工程指示 / 要求簡箋(E.I.)

工程指示編號：EI / 3500 / 21

工程名稱：亞皆老街中電

工程項目：欄河鐵花 質量事宜 (QC)

附：相片

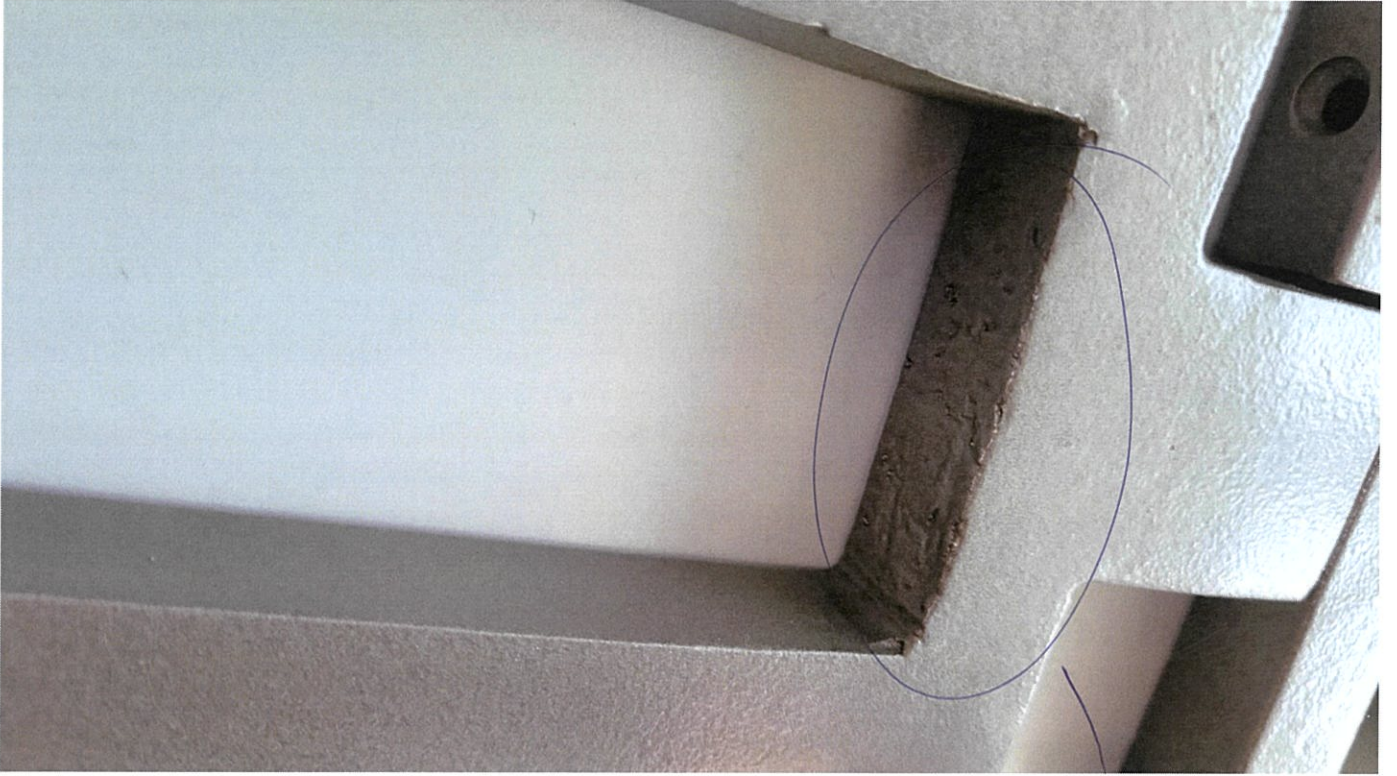
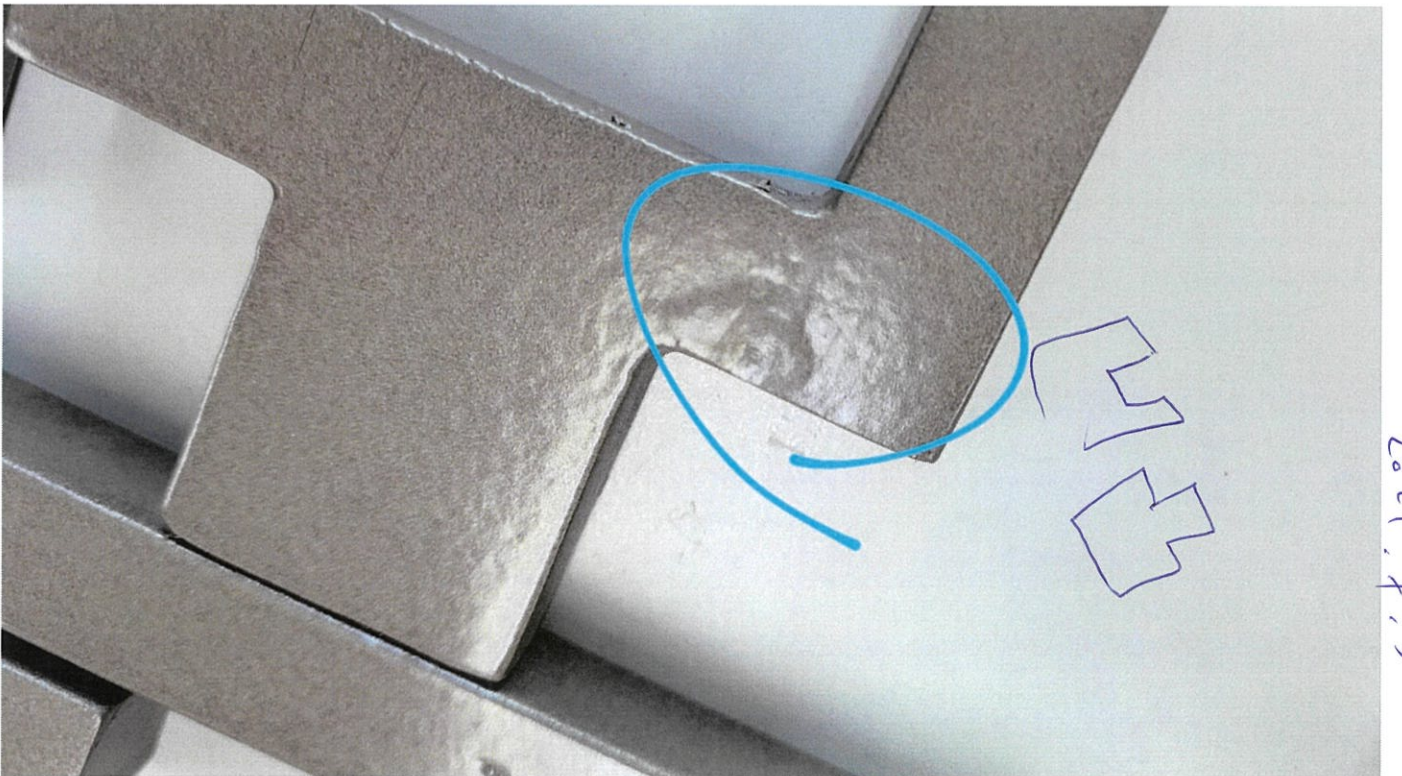
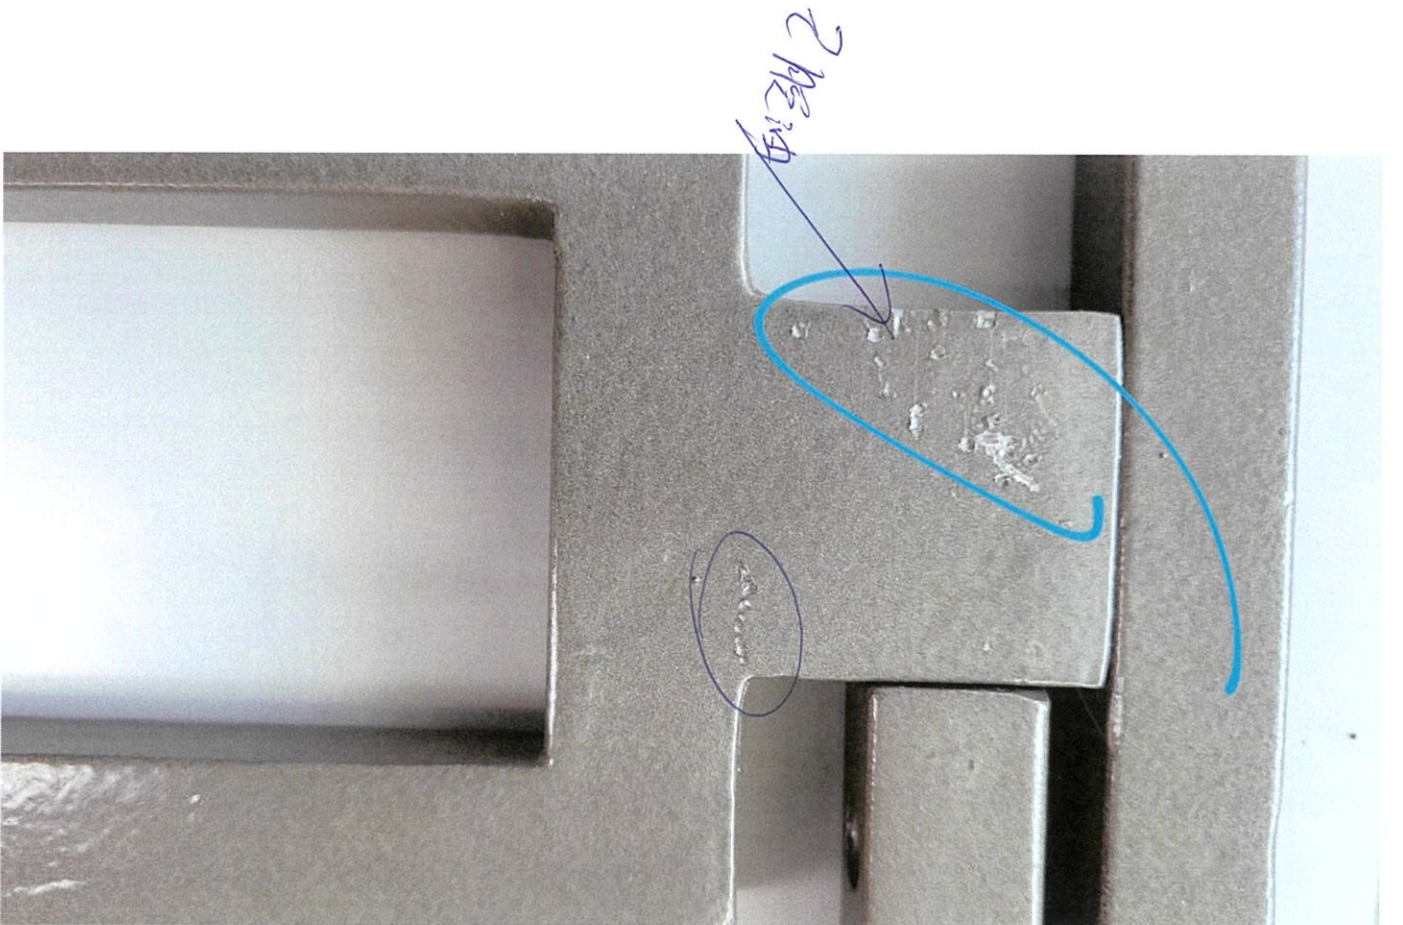
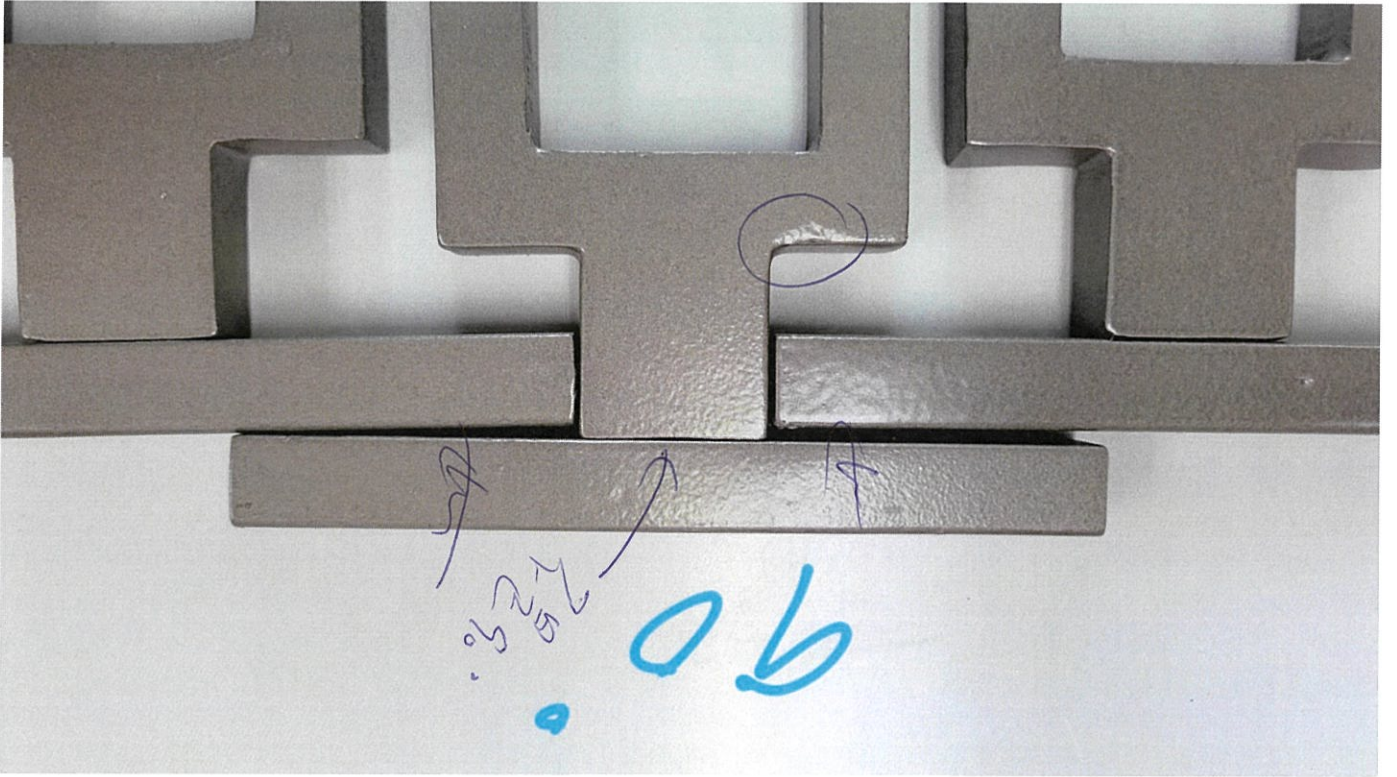
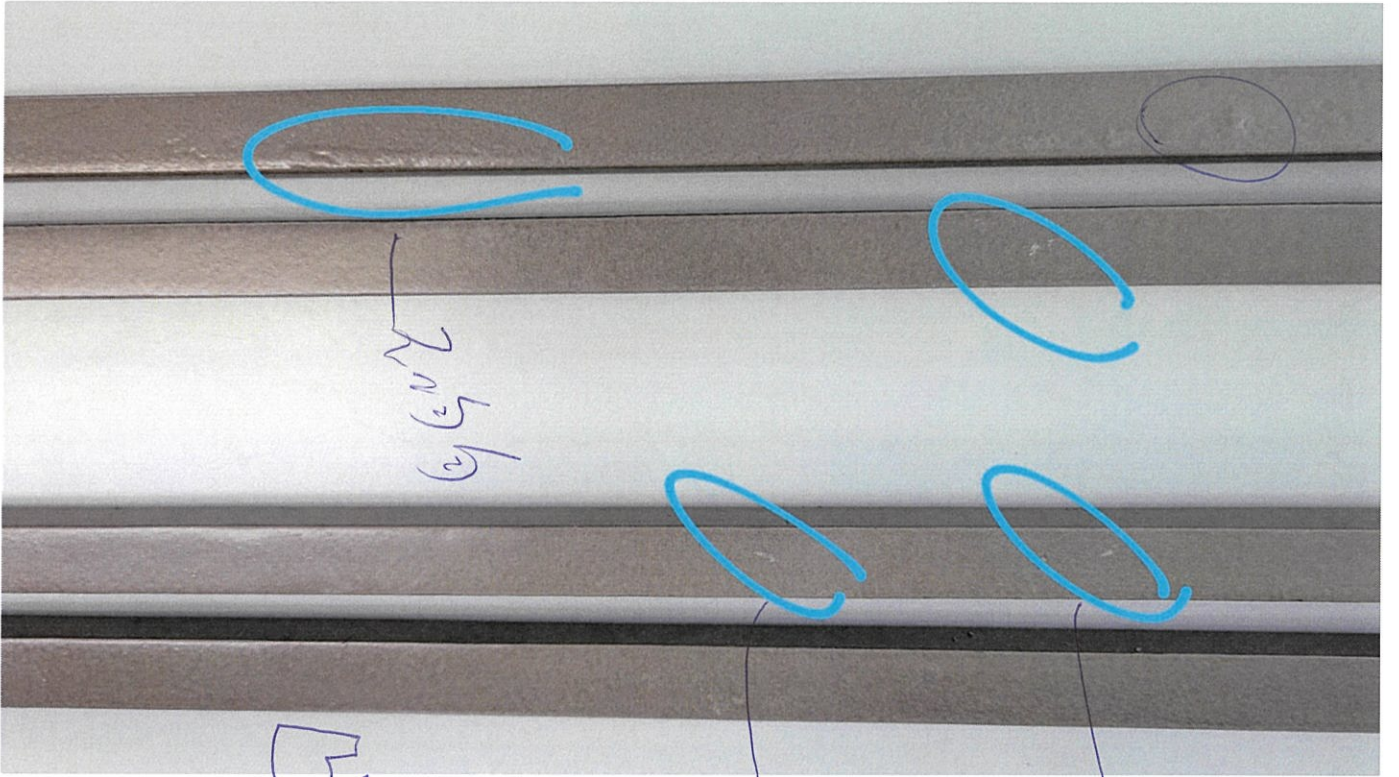
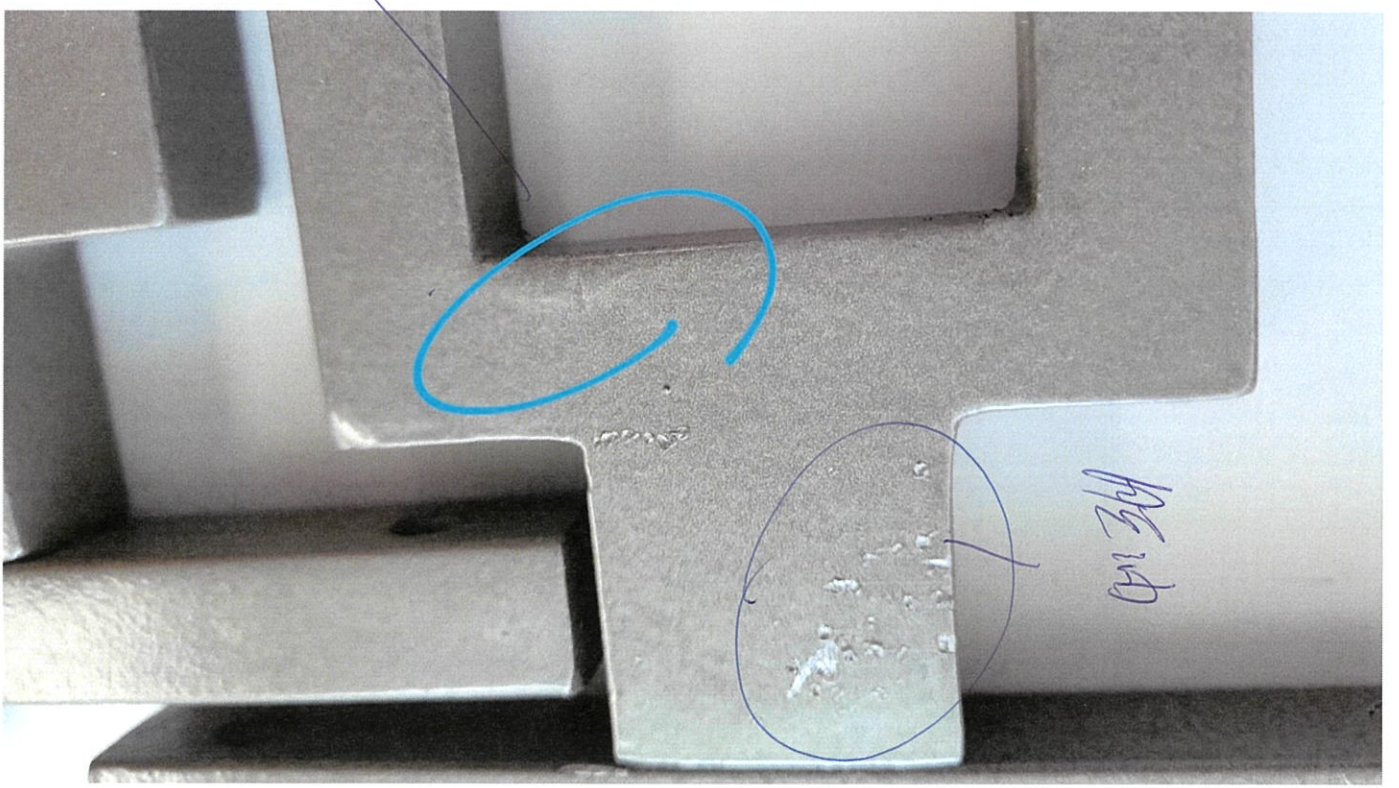
於 2021/07/05 收到樣板。

A 版 欄河鐵花質量仍然太差，請在出貨前確保質量。直角、色澤平均、沒有凹凸等，見相片

1. 因應欄河鐵花、早前 2 次出貨質量太差、長度不一、色油脫落，無法收貨。 *QC 請給合規格*

2. 請鐵廠為欄河鐵花自行 QC 確保質量，直角、色澤平均、不脫色等 *才交貨*

3. 本司現安排 QC 到鐵廠為未上色的半成品進行 QC。QC 後才可送出噴塗。

首批樣板噴塗完成後，經本司 QC 放行才可噴塗大貨。
